UMWELTVERTRÄGLICHKEITSPRÜFUNG KKW DOEL 1&2/BELGIEN LAUFZEITVERLÄNGERUNG

Fachstellungnahme

REPORT
REP-0768

WIEN 2021

Abbildung 1:
Status der Implementierung der 2014 WENRA Referenzlevel in 2019

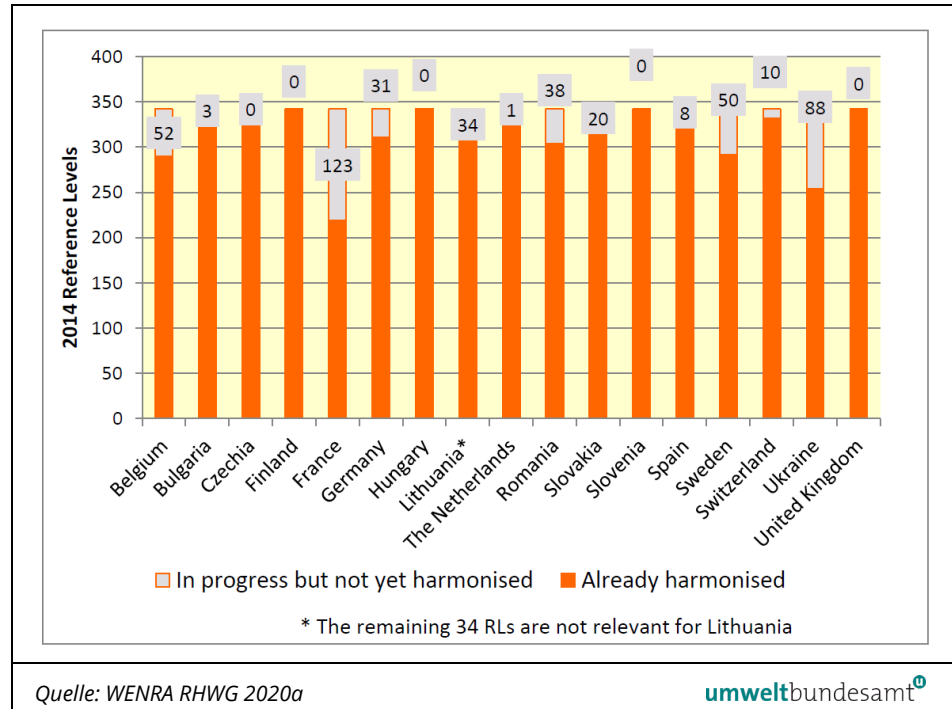
Bis 2019 hat Belgien 52 der 342 WENRA-Referenzniveaus von 2014 nicht in das nationale Regelwerk implementiert (siehe Abbildung 1).

Abbildung 3:
Wetterbedingte Wahrscheinlichkeit, durch einen schweren Unfall in Doel 1 mit mehr als 5 kBq Cs-137/m² kontaminiert zu werden.

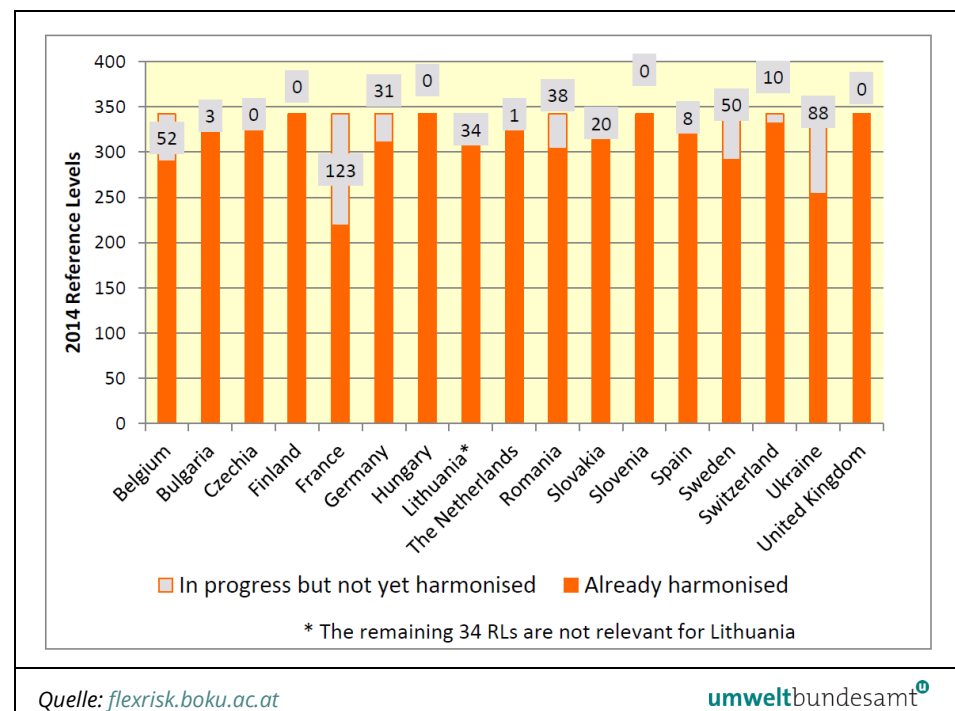
Eine Kontamination von 5 kBq Cs-137/m² wie in der obigen Abbildung ist viel höher als der Wert für die Cs-137-Kontamination in der obigen Tabelle, daher könnten im Falle eines schweren Unfalls in Doel auf österreichischem Territorium landwirtschaftliche Gegenmaßnahmen erforderlich sein.

Abbildung 4:
Wetterbedingte Wahrscheinlichkeit, durch einen schweren Unfall in Doel 1 mit mehr als 37 kBq Cs-137/m² kontaminiert zu werden

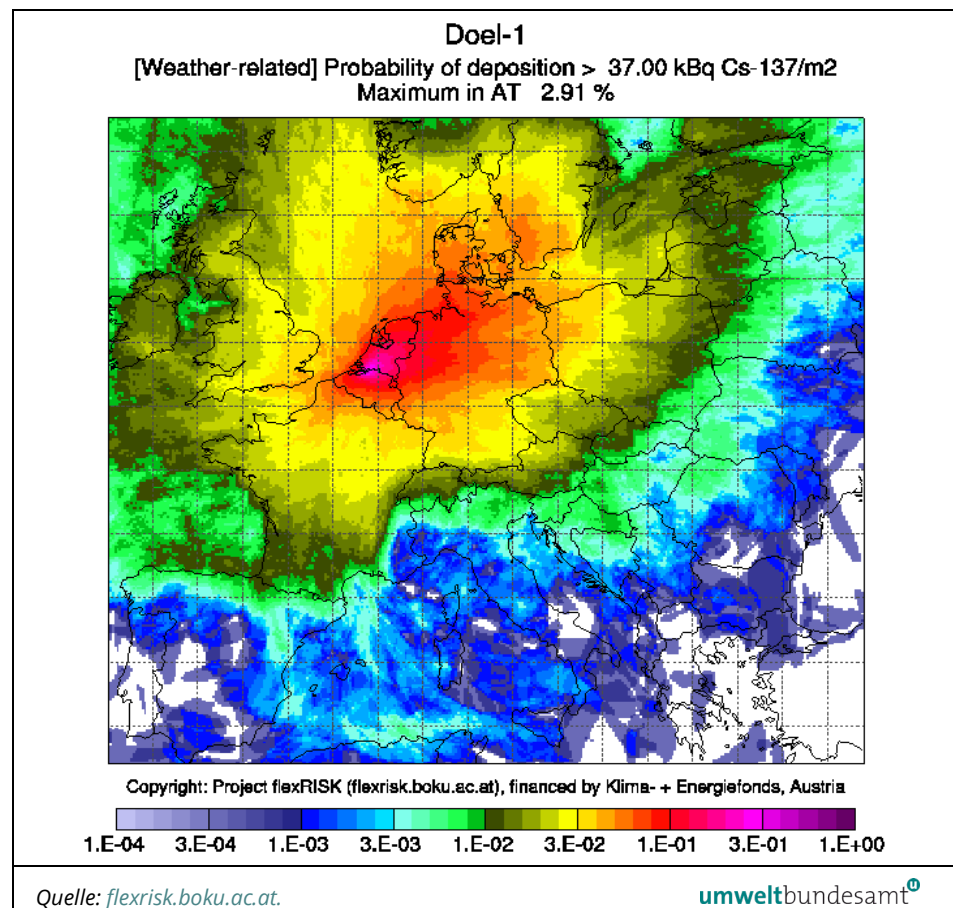
Die maximale Wahrscheinlichkeit, dass Teile von Österreich im Falle dieses schweren Unfalls mit mehr 37 kBq Cs-137/m² kontaminiert werden könnten, liegt bei 2,91 %.

Nach Tschernobyl wurden in der ehemaligen Sowjetunion Gebiete mit einer Deposition von 37 kBq Cs-137/m² oder mehr als „kontaminiert“ definiert und einer kontinuierlichen Überwachung unterzogen.
